**Как устранить загрязняемость хопперов-цементовозов мод.19-1217  
(Журнал Вагоны и Вагонное хозяйство, №1 (25) I квартал 2011)**

**Е. М. Иванчак, и. о. начальника Департамента производственной инфраструктуры  
и технической политики ОАО «ПГК»**

Рис. 7. Поднятие горловины люка  
Журнал Вагоны и Вагонное хозяйство, № 1 (25) I квартал 2011

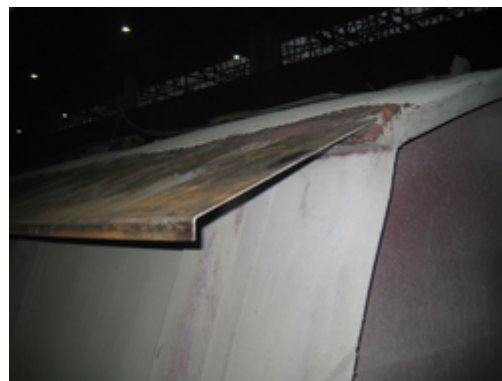
- оборудование каждого загрузочного люка отдельным запорным устройством (рис. 6);
- поднятие горловины загрузочных люков над крышей вагона (рис. 7);
- оборудование крыши козырьками, исключающими осыпание цемента на стенки кузова (рис. 8);
- установка выносной пластины для нанесения номера. От последнего изменения
